MEMOIRE EN REPONSE

A L'AVIS NUMERO MRAE-APPIF-2025-100
EN DATE DU 8 OCTOBRE 2025

Localisation des différentes analyses réalisées par TAUW par secteur de site

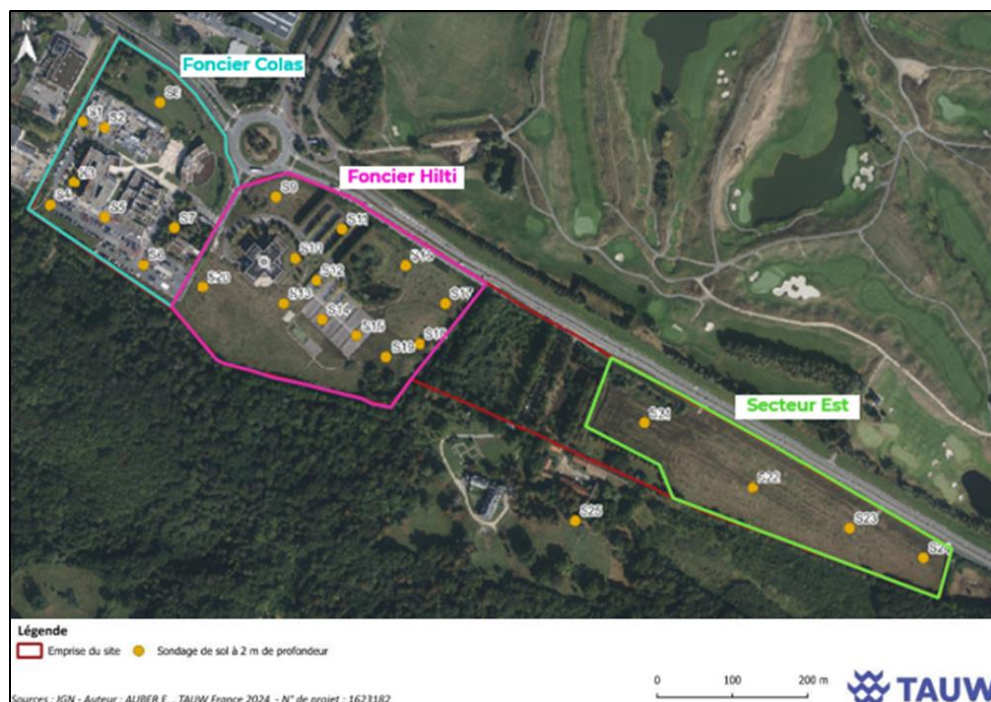
(5) L'Autorité environnementale recommande : de préciser l'état de la pollution des sols et son impact sur les orientations et les scénarios du projet afin de garantir la compatibilité de l'état des sols avec les usages envisagés dès cette étape de programmation.

Une étude historique et documentaire des sols a été réalisée par TAUW France (réf. R001-1623182BTC-V01, datée du 08/11/2024). Elle met en évidence une présence potentielle de pollution sur et autour du site, liée à :

Dans le cadre de cette mission, un diagnostic des sols a été réalisé comprenant des sondages répartis sur l'ensemble de la zone d'étude.

- La présence d'anomalies modérées à fortes en métaux comprenant des concentrations élevées en molybdène, Sélénium et zinc ;
- La présence d'HCT est observée au droit de S6 et S12 ;
- Des traces de PCB (teneurs proches des limites de quantification) ont été détectées au droit des sondages S16 et S6 ;
- Des traces en HAP dans les remblais au droit des sondages S8 et S6.

Les résultats indiquent que les secteurs présentant les concentrations les plus élevées sont localisés au niveau des fonciers Colas et Hilti, historiquement à vocation industrielle. Or, les usages envisagés pour ces parcelles relèvent également d'activités économiques ou industrielles, ce qui garantit une compatibilité entre l'état des sols et les usages futurs.
